Rapport proposant l'approbation du projet de plan de prévention des risques naturels de Saint-Gervais

les Bains

Décembre 2010

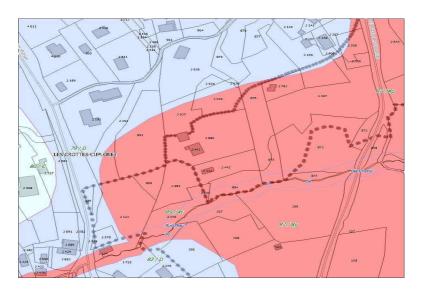
La zone située en amont du hameau de « Lerney d'en Bas » (carte 1/2 partie nord) est un secteur de glissement de terrain, et malgré cela classé hors zone rouge au projet de PPR. **BE**: le glissement actif en amont de l'Erney d'en Bas est bien classé en zone rouge 88Xg.

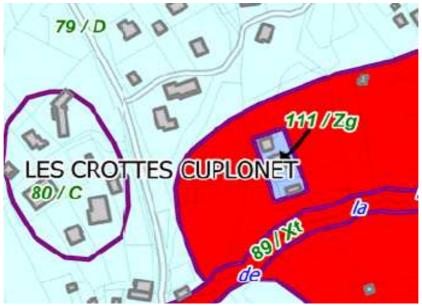
Aux lieux-dits « La Planchette - Les Crottes/Crottes de Cuplonet » (plan 1/2 partie nord) est présent, sur une partie plate de terrain (parcelle n\(^4\)3880), un b\(^3\)timent occupé par une personne ayant une activité agricole. Cette personne prépare un projet de construction d'un nouveau b\(^3\)timent à la place de l'existant avec logement à proximité dans la perspective de d\(^4\)velopper une activit\(^6\) agricole sur ce site.

Or, ce projet de PPR étend la zone rouge sur ce secteur (zone rouge 87Xg), il serait souhaitable d'approfondir l'étude sur cette zone pour savoir s'il est possible de la maintenir en zone bleue permettant la réalisation du projet en cours de préparation.

BE: Aux Crottes Cuplonet (sous la Planchette), c'est entre autres la fissuration importante (pluricentrique avec position en éventail typique des mouvements de terrain, cf. p51 du rapport de présentation) de ce bâtiment parcelle 3880 qui a motivé le classement en zone rouge de la zone, avec les indices de mouvements importants en aval (pont de la route des Pissenlits) et ayant motivé la construction d'un soutènement de la D43 en amont.

DDT: Afin de permettre ce projet de bâtiment agricole, l'emprise des bâtiments existants a finalement été affectée en zone bleue foncée avec un règlement spécifique (Zg) autorisant la démolition et la reconstruction, sans augmentation des enjeux et sous réserve du respect de prescriptions permettant d'adapter le projet au contexte.

Avant enquête

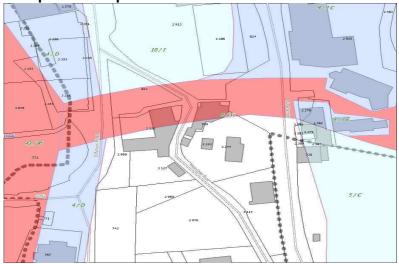
Au lieu-dit La Pierre (carte 2/2 partie sud), un nouveau bâtiment agricole a été autorisé et construit il y a quelques années sur la parcelle n°C96; or, le projet de PPR classe ce bâtiment en zone rouge (zone 31Xa). Il a lieu de remarquer qu'un dispositif de protection contre les avalanches a été construit pour protéger ce bâtiment.

Par ailleurs, il semble que le secteur d' "atterrissement" des avalanches se situe plutôt en direction de hameau du « Quart », malgré cela, ce hameau est classé en zone bleue, bien qu'apparemment plus exposé que le lieu d'implantation de la ferme.

Il nous semble que tout ce secteur devrait faire l'objet d'un examen approfondi avec les adaptations qui s'avéreraient possibles ou nécessaires.

BE: A La Pierre (La Gruvaz), nous n'avons pas eu connaissance d'une étude de dimensionnement d'une protection contre les avalanches pour le bâtiment en question ; en l'absence d'une telle étude, il nous est difficile de prendre en compte la protection, qui semblerait conçue comme une digue d'arrêt de taille très modeste. Sur le terrain, nous ne pouvons pas privilégier un étalement plutôt sur une rive que sur une autre, et les avalanches historiques semblent avoir concerné les deux rives. Nous renvoyons à l'étude Toraval pour plus de détails sur ce secteur.

DDT: Afin de répondre a cette observation, le bâtiment agricole a été classé en zone bleue dure Za avec un règlement spécifique. Cela permet la reconstruction de ce bien en cas de sinistre non lié aux avalanches, ou une éventuelle transformation du bien pour réduire sa vulnérabilité à l'aléa avalanche.

Ruisseau du Panloup après enquête

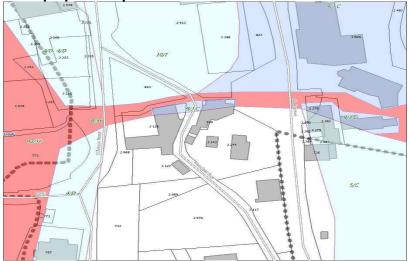
- La largeur excessive de la zone rouge des ruisseaux de Panloup et du Narzan.
- Sur le secteur du Quy, au niveau du hameau, en rive droite du ruisseau, la largeur de la zone rouge et de la zone bleue à reconsidérer en bleu clair.
- Courrier du 22.07
 - Suite au courrier de la DDT du 28 juin de ne pas donner suite aux modifications demandées, la mairie de St Gervais donne en conséquence un avis défavorable au projet de PPR de la commune.

DDT : Afin de répondre aux réserves de la commissaire enquêtrice, les trois points soulevés par le Conseil Municipal ont fait l'objet de modifications.

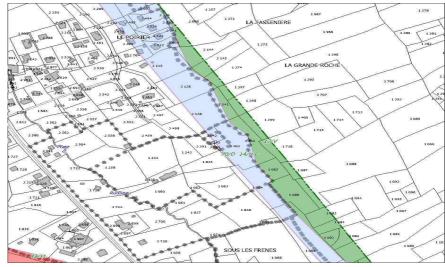
E1 – Mr Grandjacques Stéphane, propriétaire de parcelles classées en zone verte Conteste l'intérêt de cette nouvelle zone verte dans le PPR, qui risque de dénaturer les objectifs premiers du PPR sur les risques naturels; cette zone verte serait plus logique en étant intégrée dans le PLU; d'autre part, constat de zone verte concernant en fait des prairies.

CE: Le fait de créer une zone verte dans le PPR impose que les limites correspondent bien aux espaces boisés, parcelle n°1018 à vérifier avec les phot os aériennes et sur le terrain. Avis favorable de la CE pour vérifier les limites de la zone verte.

BE: Sur le fond, la zone verte est une problématique de risques naturels, car elle ne concerne que des zones où le boisement à une fonction de protection. Sur la forme, nous prenons note du caractère de prairie de la parcelle E1078 (sauf deux pointes, d'après l'orthophoto): **la limite de zone entre 14/HC et 17/V est déplacée** en fonction sur l'ensemble de la zone.

DDT : la modification proposée par le bureau d'études est acceptée.

E2 - Mr Béal, le Ponthieux d'en bas

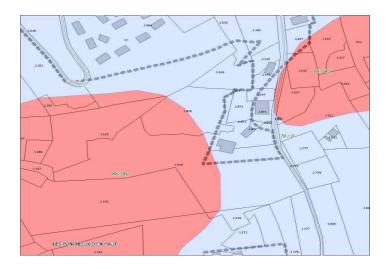
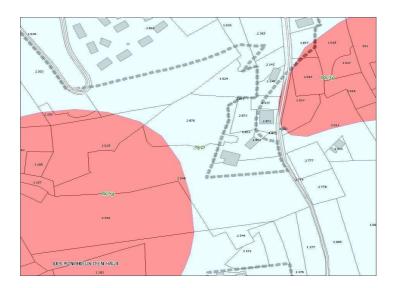
Demande de réduire la zone rouge sur ses parcelles n°2548, 2876, (voir document remis lors de l'entretien), ou tout au moins de revenir au PPR 2001.

CE: Il est à noter l'évolution des zones rouges dans ce secteur par rapport au PPR 2001, par exemple, la zone rouge de la Planchette a été réduite; la zone rouge des Ponthieux d'en Bas a été modifiée, agrandie par endroit et réduite vers l'est, mais elle reste très importante en rive gauche du ruisseau de la Planchette; la description de l' aléa n° 66 indique les conditions géologiques qui justifient un aléa fort et étendu alors que l'autre rive de la Combe de Lachaz ne présente pas les mêmes conditions. Avis défavorable de la CE car les arguments sont bien expliqués dans le rapport de présentation p 52.

BE: La zone rouge incriminée appartient au pied du mouvement d'ensemble de la Combe du Foug et du ruisseau de la Planchette, avec notamment un risque d'étalement de coulée boueuse (comme cela semble avoir été le cas en 1996).

DDT : Une modification de la partie avale de la zone rouge a toutefois été réalisée pour coller au mieux à la topographie du site.

E7 – Mr Avenel Michel La Combe projet de lotissement "les chalets de Tague" Plusieurs parcelles constructibles sont concernées, la demande est de revenir au PPR 2001, soit reculer la zone rouge.

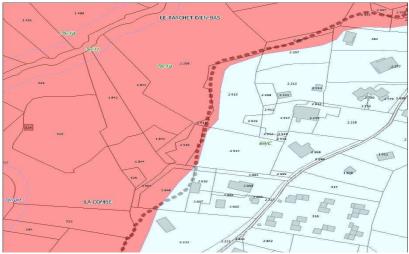
CE: L'aléa n° 62 concerne un glissement torrentiel, la demande de revenir au PPR 2001 consiste à reculer la zone rouge en marge, en prenant la limite des espaces boisés, ce qui semble assez logique. *Avis favorable de la CE pour réduire la zone rouge en marge.*

BE: Le risque de glissement est situé dans le raide ravin du Tarchet qui borde la zone à l'ouest, ce qui implique de prendre une marge de recul de quelques mètres par rapport à la rupture de pente. **Une adaptation du trait à la marge sur 5 à 10 m, est réalisée.** Par ailleurs une voirie, si elle est faite sans terrassements, nous semble compatible avec le règlement Xg.

DDT : la modification proposée par le bureau d'études est acceptée.

E8 - Mme Mollard Anita La Gruvaz

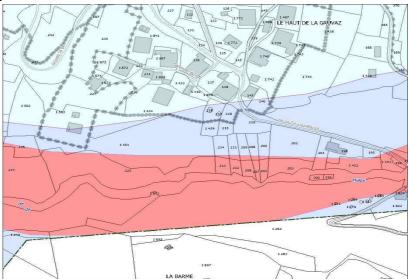
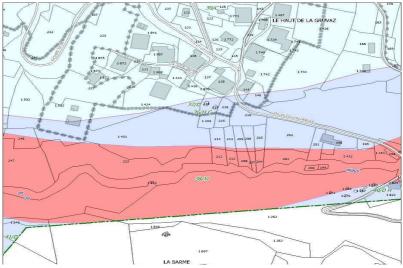
Plusieurs parcelles sont concernées n°204...214, la deman de est que le PLU soit favorable à la construction sur ces parcelles, route et égouts présents.

BE: sur 10 parcelles de la demande, les 5 parcelles en partie basse sont dans le talus audessus du torrent de Miage, torrent glaciaire avec des risques d'érosion, et sont inconstructibles. La limite est légèrement retaillée sur quelques mètres pour mieux coller à la rupture de pente.

DDT : la modification proposée par le bureau d'études est acceptée.

E14 - Mr Mme Erba Didier Les Chavannes

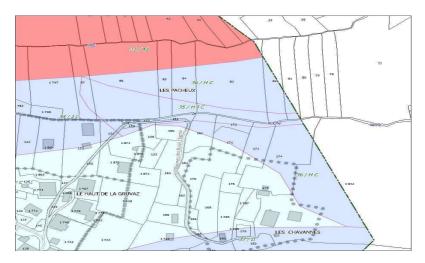
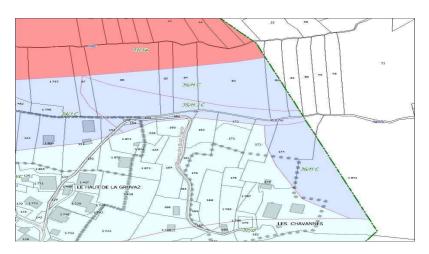
Parcelles n°169, 170, 171, 172, partie bleu clair et partie b leu foncé, une étude de sols a été faite il y a deux ans.

Demande que la parcelle n°171 soit en bleu clair.

CE : La parcelle n° 171 est située en partie élevée et à priori pe u touchée par l'aléa. *Avis favorable de la CE pour reculer la zone bleu foncé et agrandir la zone bleu clair.*

BE: La situation élevée de la parcelle 171 est en sa défaveur, l'aléa venant de l'amont. L'étude trajectographique permettrait de statuer sur la nécessité de protection, et pourrait être intégré au zonage si elle est fournie suffisamment tôt. L'étude de sol n'est pas obligatoire (règlement C).

DDT : une modification de la limite de la zone 36HC a toutefois été opérée pour coller au mieux à la topographie du site.

E15 – Mme Dubois (pour Dubois Roger) les Amerands d'en Bas Ferme existante depuis 102 ans, pas de risque, la demande est que les parcelles n° 2626, 2629, 2990, soient intégrées à la zone bleu clair en limite, au lieu de bleu foncé.

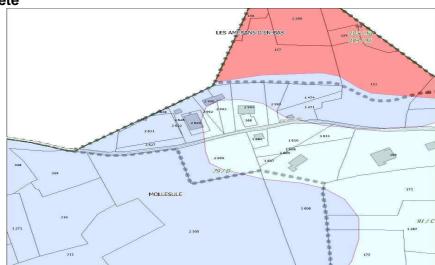
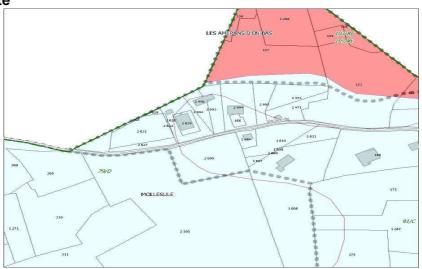
CE : La limite entre bleu clair et bleu foncé n'est pas bien justifiée. *Avis favorable de la CE pour reculer la zone bleu foncé et agrandir la zone bleu clair.*

BE: la zone est constructible, cependant l'aspect très moutonné de la pente en aval à l'ouest sur Domancy, et les mouvements actifs de la pente directement en aval (zone rouge),

imposent les précautions du règlement D même en l'absence de mouvements naturels sur la parcelle.

DDT : une légère modification de la limite entre les zones 79D et 91C a toutefois été réalisée pour correspondre au mieux aux caractéristiques physiques du site.

E23 – Mr Perroud, Mme Fournier Le Fayet du Milieu

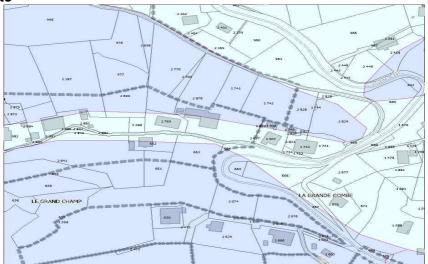
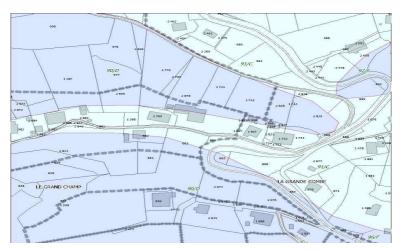
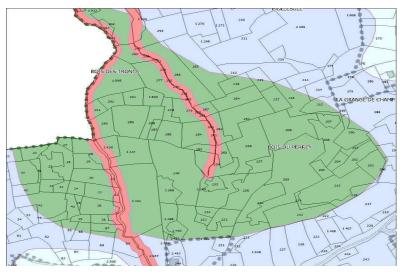
- a) Parcelles n° 704, 1279, 1970, secteur plat, pas de doline, présence de moraine, la demande est de classer toute la "langue" bleu foncé en zone bleu clair limitrophe.
- b) Parcelles n° 665, 666, demande le classement en zone bleu clair limitrophe, au lieu de bleu foncé.
- c) Parcelles n° 663, 1388, 2699, demande le classement en zon e bleu clair limitrophe au lieu de bleu foncé.
- d) Parcelles bâties n° 2769, 2878, demande le classement en totalité bleu clair, le bâtiment est pour moitié en bleu foncé.

CE: E23 a) b) c) d). Pour toutes ces demandes en limite avec la zone bleu clair, on peut considérer que l'aléa est faible. Avis favorable de la CE pour reculer la zone bleu foncé et agrandir la zone bleu clair.

BE: E23a)la doline est sous la moraine, justifiant la zone 97/F; idem E9.

E23b : distinction C/D fait en fonction de la pente, trait modifié à la marge.

E23c : la parcelle 1388 est en C ; les parcelles 663 (amont) et 2699 (aval) sont sensiblement plus pentues, **le trait est modifié à la marge** comme précédemment.

E23d : le bâtiment parcelle 2769 est en C, la façade aval du bâtiment parcelle 2878 reste en D car à la limite de la rupture de pente (forte pente à l'aval).

DDT : la modification proposée par le bureau d'études est acceptée.

E24 – Mr Mabboux Serge SCI le Freney, Bois du Perray

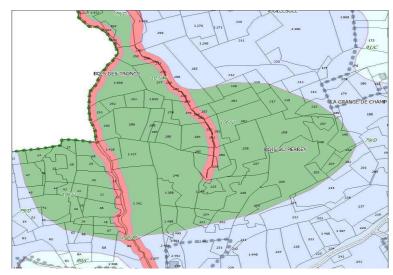
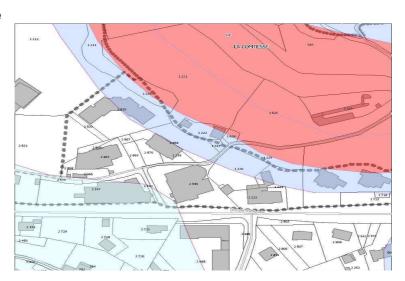
- a) Parcelles n° 214, 215, 216, la demande est de revoir la limite de zone verte et la faire coïncider avec la cassure du terrain et de classer ces terrains en zone bleu foncé.
- b) Proposition de créer une zone pour déchets inertes dans ce secteur, il faudrait donc enlever la protection qui n'est pas justifiée.

CE: E24 a) Même argumentation que E1; vérifier l'emprise des espaces boisés sur les parcelles mentionnées n° 214, 215, 216. *Avis favorable de la CE pour vérifier les limites de la zone verte.*

BE: E24 a et b, présence d'une clairière au sein d'un boisement homogène sur la moitié est de la parcelle 215; faut-il mieux faire une zone verte à trous ou considérer le versant en cours de boisement, dans sa globalité? Dans le doute, et vu la requête 24b (présence d'enjeux), la limite de la zone verte 106/V est abaissée.

DDT : les limites de cette zone verte ont été redéfinies afin de correspondre au mieux à l'emprise de la forêt ayant une véritable fonction de protection contre les aléas naturels.

E25 – Mme Rossignol Le Neirey, copro. Les Myrtilles

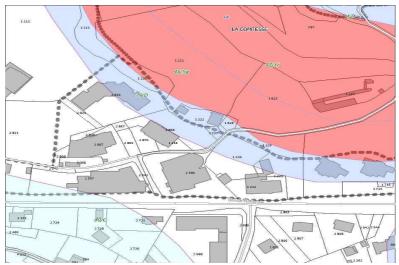
Parcelles n° 3039, 3040, en partie zone bleu foncé, en partie zone rouge.

La demande est de reculer la zone rouge notamment sur le bâti car aucun problème depuis 200 ans; la bande bleu foncé est très étroite et non justifiée; la demande est donc de classer en zone bleu clair au lieu de bleu foncé. La CE observe que dans ce secteur, il n'est pas facile de trouver l'indication de zone de règlement correspondante.

CE: Ce secteur n'a eu aucun problème depuis 200 ans, le bâti existant coupé en deux zones pourrait être en totalité en zone bleu foncé; par contre la demande de passer en zone bleu clair ne peut être retenue car ce serait une enclave en zone bleu foncé et donc pas justifiable. Avis favorable de la CE pour réduire la zone rouge et classer la totalité du bâti en zone bleu foncé.

BE: Vu le bâti ancien, la zone rouge 45/Xg s'adapte pour exclure ce bâtiment; la zone bleue 79/D est nécessaire en amont d'une zone très sensible.

DDT : la modification proposée par le bureau d'études est acceptée.

E26 - Mr Mme Caillol Hameau de Bionnasset

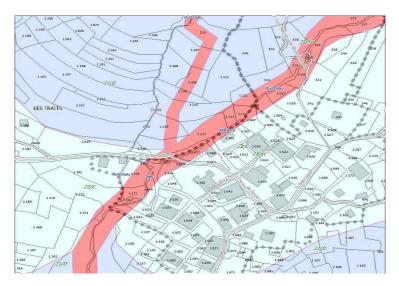
Chalet datant de 150 ans, acheté en 2006, parcelle n°2202; le ruisseau proche de la maison n'a jamais posé de problèmes, de plus le chalet est en hauteur et ne risque pas de débordement torrentiel (voir photo déposée lors de l'entretien).

La demande est de réduire la zone rouge pour que le chalet soit en totalité en zone bleu clair.

CE: La DDT aurait informé les demandeurs que cette zone rouge était justifiée pour l'entretien des berges; étant donné la différence de niveau entre les berges et le chalet existant, on ne comprend pas bien le fait de classer une partie du chalet en rouge. Avis favorable de la CE pour réduire la zone rouge de l'emprise du chalet existant.

BE : bâtiment sorti de la zone rouge qui est légèrement retaillée.

DDT : la modification proposée par le bureau d'études est acceptée.

R5 - Mr Grandjacques Laurent Bionnasset

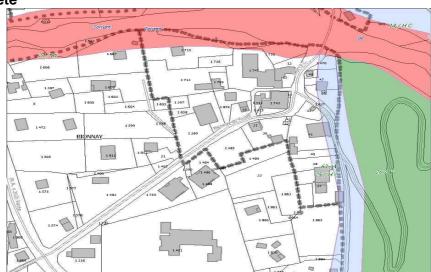
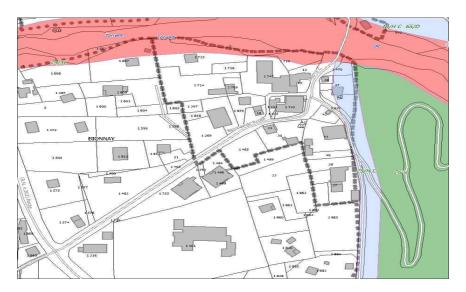
Le périmètre de la zone rouge du torrent de Bionnasset à Bionnay est excessif et ne correspond pas aux risques.

La demande est de réduire cette zone rouge conformément au PPR 2001.

CE: Les arguments développés dans l'observation du registre sont convaincants et permettent d'envisager une réduction de la zone rouge en rive gauche. *Avis favorable de la CE pour réduire la zone rouge.*

R6 - Mr Amafroi Guy La Planchette

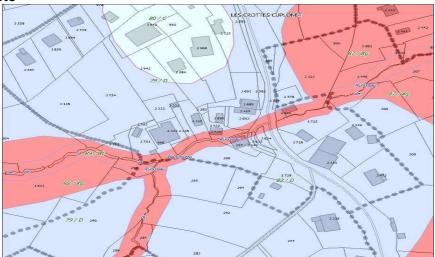
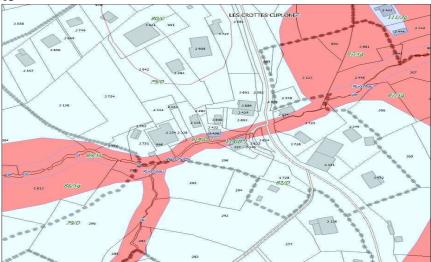
Parcelle bâtie n° 3432 classée en partie en zone rouge alors que le ruisseau ne présente pas de risques, d'autant plus que l'habitation est en hauteur.

La demande est de réduire la zone rouge, au moins sur la construction existante.

CE: Même secteur et même constat que E13 et E32. Avis favorable de la CE pour réduire la zone rouge.

BE: Le bâtiment concerné est, sauf erreur, juste en face de celui touché par les inondations en 1966 (cf rapport de présentation p18). Le faible débit courant du ruisseau ne doit pas faire oublier que compte tenu des mouvements de terrain actifs en amont (combe du Foug, des Ponthieux et du Verney), des crues intenses peuvent être redoutées.
